### CONDUTA ADUTORA ENTRE A ETA DE MORGAVEL E O RESERVATÓRIO DE MONTE CHÃOS

### **ADITAMENTO**

Junho 2019

#### Projeto de Execução

**(FIG. IV. 68 do EIA retificada)**

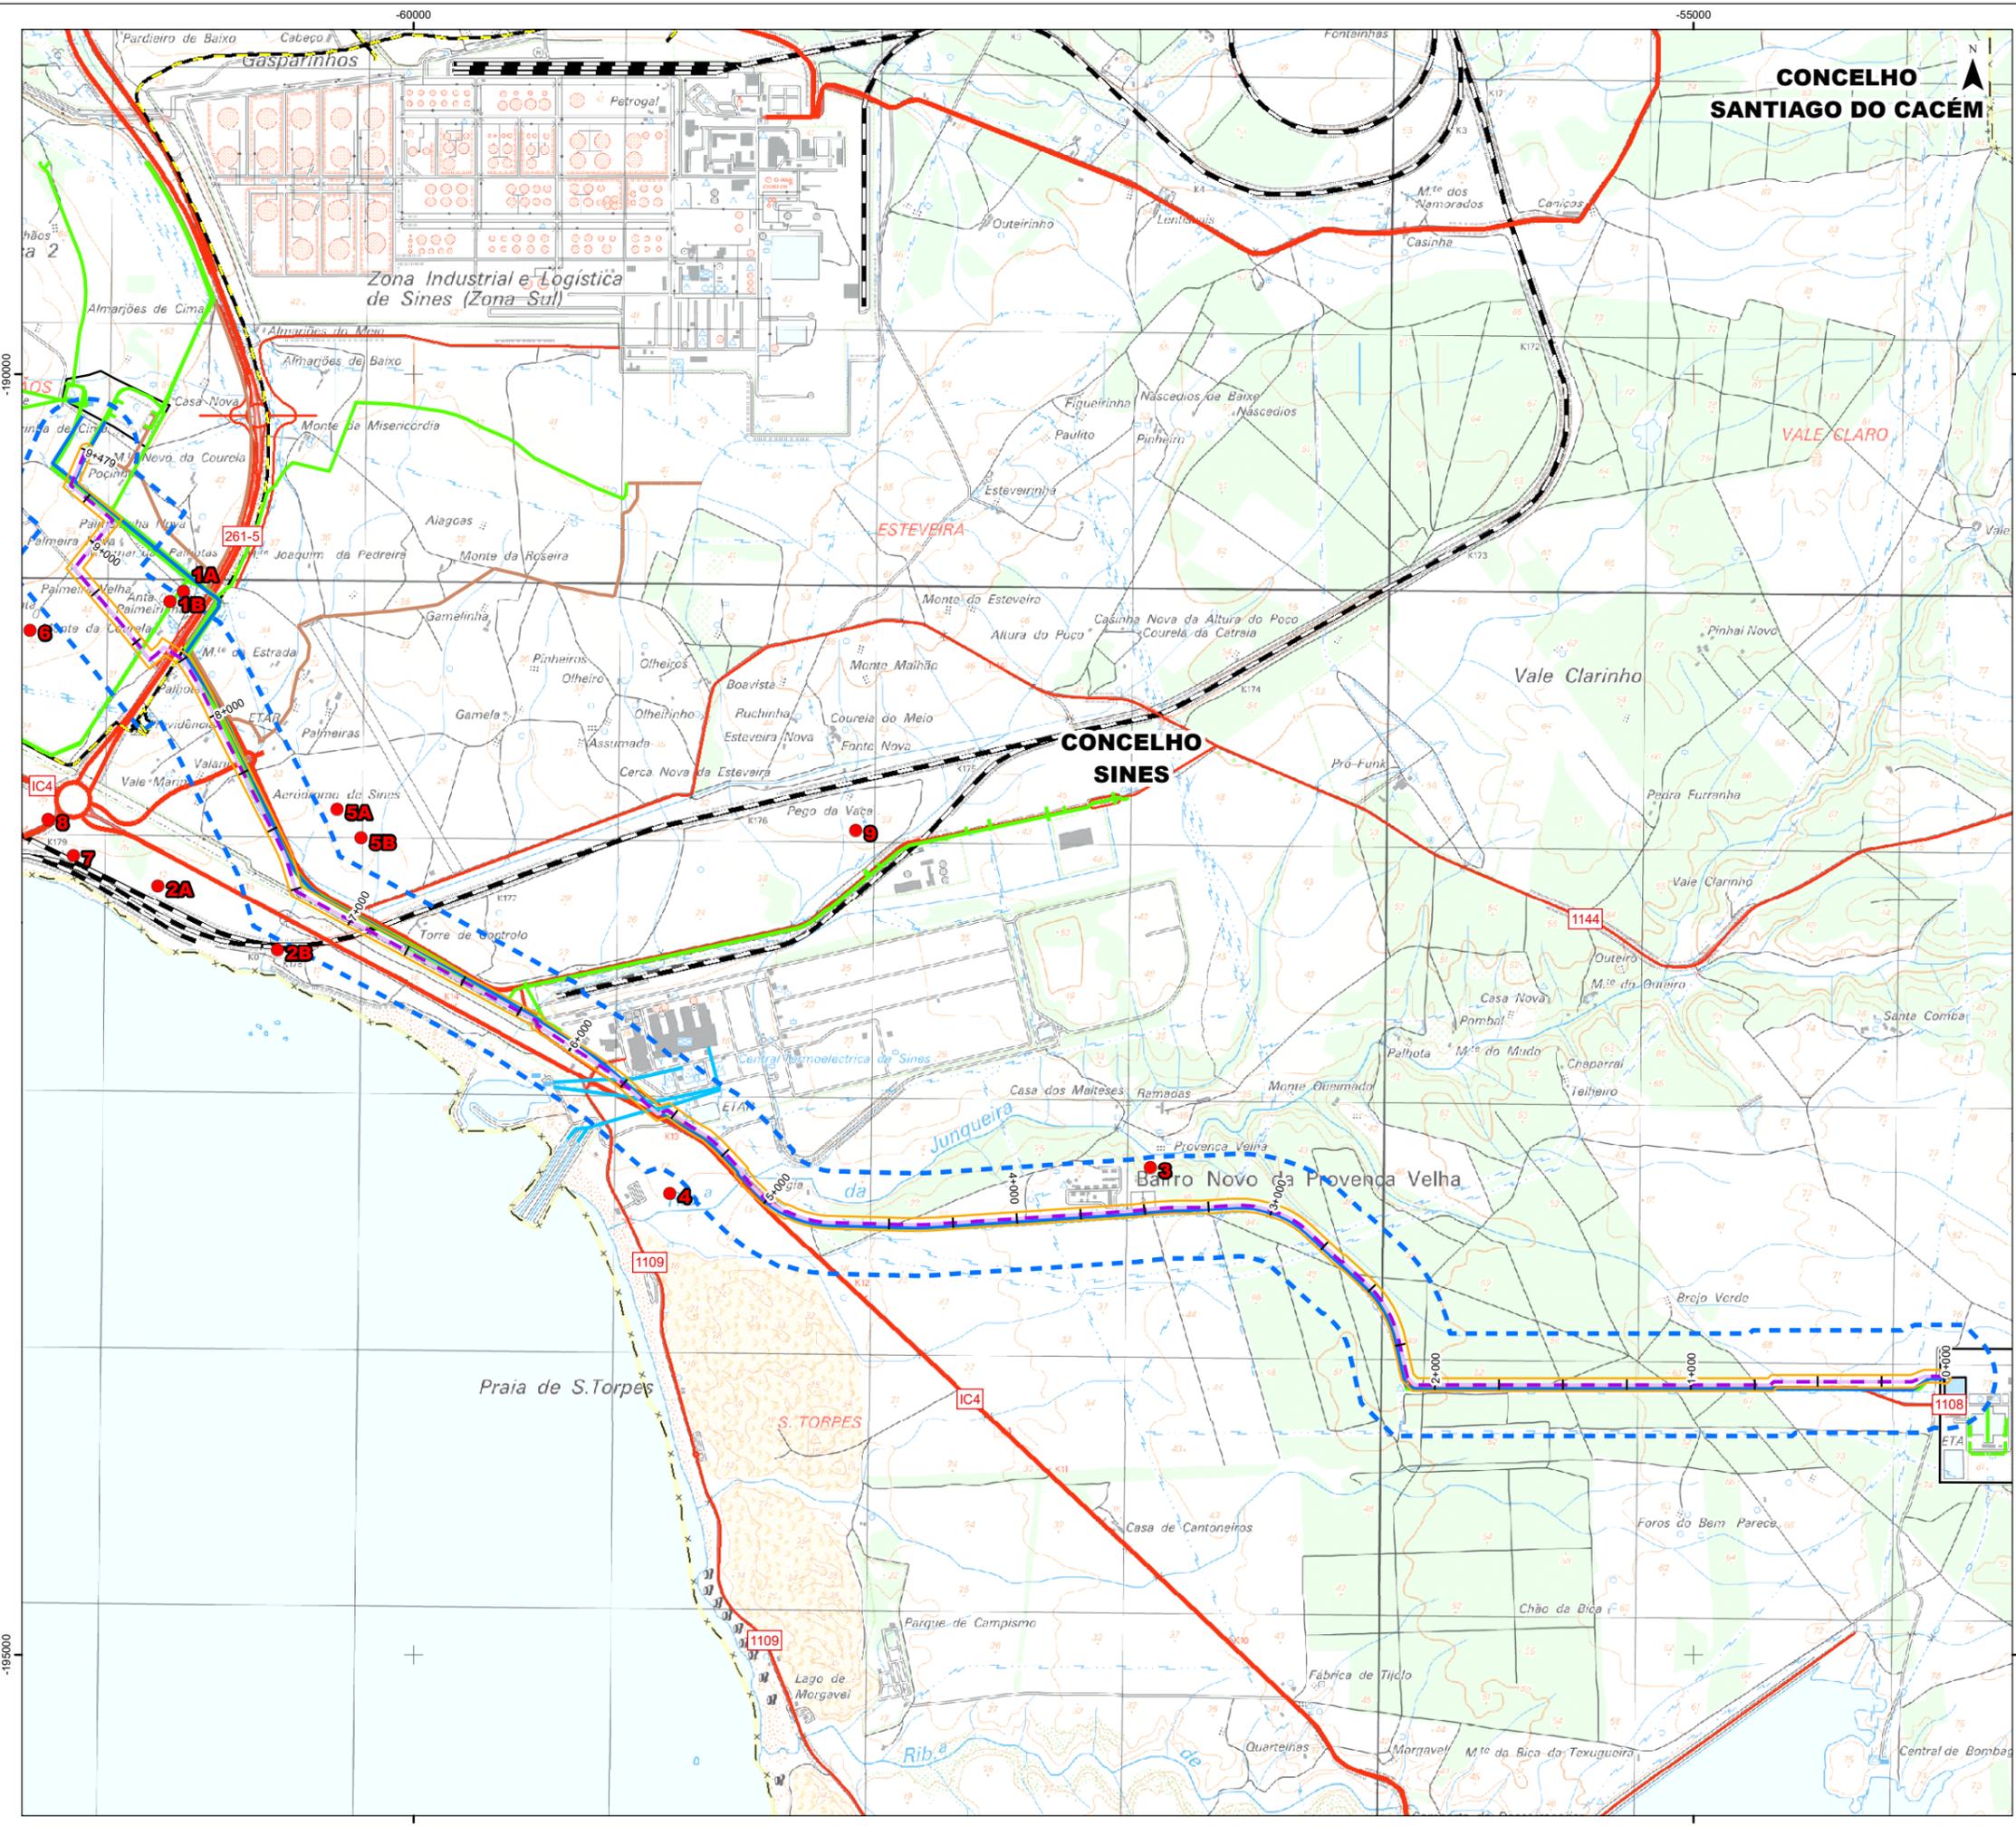
*2.3.1 No que concerne a caracterização da situação de referência, incluir na cartografia (fig. IV 68 do EIA) e no inventário apresentado no EIA, os seguintes sítios arqueológicos inventariados na base de dados arqueológica da Direção-Geral do Património Cultural (DGPC) (Endovélico), situados ou na envolvente próxima ou no corredor da conduta, nomeadamente: CNS 3426; CNS 4665; CNS 23280; CNS 23281; CNS 21774; CNS 25371.*

No **Anexo E** apresenta--se a cartografia referente à FIG. IV. 68 do EIA retificada com a inclusão dos sítios arqueológicos mencionados no pedido de esclarecimentos: CNS 3426; CNS 4665; CNS 23280; CNS 23281; CNS 21774; CNS 25371.
